05-01-00 - Direzione Generale dell'Ambiente

**Oggetto: ID: 9100] Procedura di Valutazione di Impatto Ambientale (V.I.A.), ai sensi dell'art. 23 del D.Lgs. 152/2006, e s.m.i, relativa al progetto "Parco eolico Bentu" della potenza complessiva di 48 MW ed opere di connessione alla R.T.N. da realizzarsi nei Comuni di Thiesi e Ittiri in Provincia di Sassari. Proponente: Bentu Energy S.r.l. - - Autorità Competente: Ministero dell'Ambiente e della Sicurezza Energetica (M.A.S.E.). Richiesta contributi istruttori. Trasmissione osservazioni.**

La proposta progettuale prevede la realizzazione di un impianto eolico, denominato "Bentu", per la produzione di energia elettrica di potenza complessiva pari a 48 MWp, da localizzarsi su terreni ricadenti nel Comune di Thiesi. L'impianto è composto da 8 aerogeneratori di ultima generazione ad asse orizzontale, di potenza nominale pari a 6 MW ciascuno, e verrà allacciato con cavo interrato a 150 kV con il futuro ampliamento a 150 kV in GIS della stazione elettrica (SE) RTN 380 kV "Ittiri" localizzata nel Comune di Ittiri (SS), punto di connessione dell'impianto alla R.T.N.

**Opere del Sistema Idrico Multisettoriale Regionale (SIMR)  
Individuazione interferenze con cavidotto Parco eolico Bentu- Bentu Energy Srl**

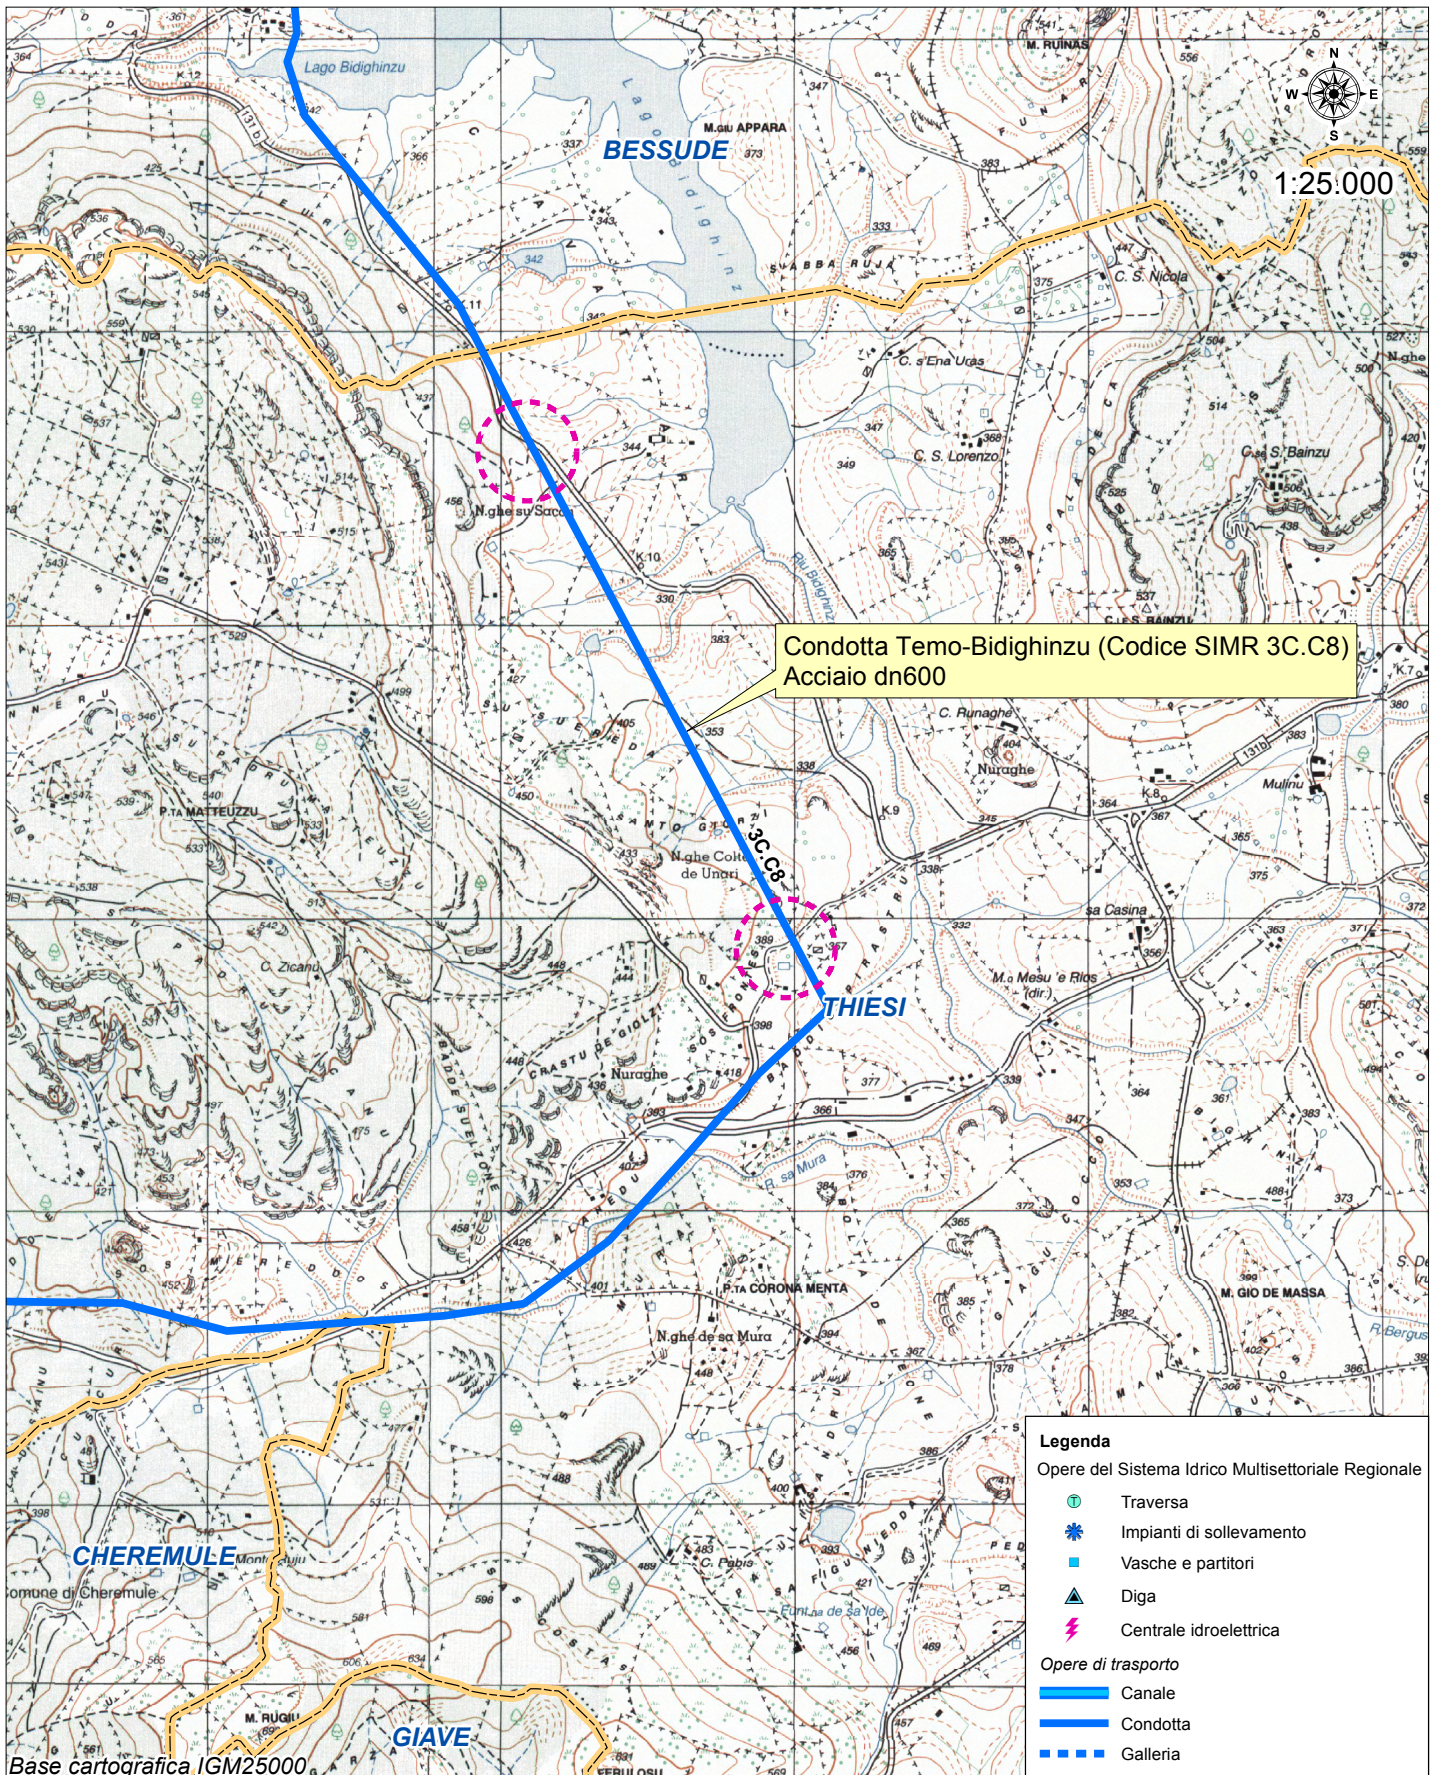
- **Condotta Temo-Bidighinzu (Codice SIMR 3C.C8) in acciaio DN600:**  
*Interferenza e parallelismo cavidotto SE Ittiri*

- a) le interferenze tra elettrodotta ed acquedotta dovranno essere risolte con la tecnica del sottopasso della condotta da parte dell'elettrodotta con l'impiego di tecnologie "trenchless" ad **una distanza non inferiore a 1,50 m dalla generatrice inferiore della condotta** per un tratto di sviluppo non inferiore al diametro della condotta più due metri per ciascun lato.

- c) i parallelismi tra cavidotta e le opere el SIMR dovranno essere realizzati senza interessare la fascia di pertinenza degli acquedotti sottoposta a servitù o esproprio ed, in ogni caso, a una distanza sufficiente ad evitare interferenze con eventuali blocchi d'ancoraggio e con l'esecuzione degli interventi di manutenzione delle opere SIMR;
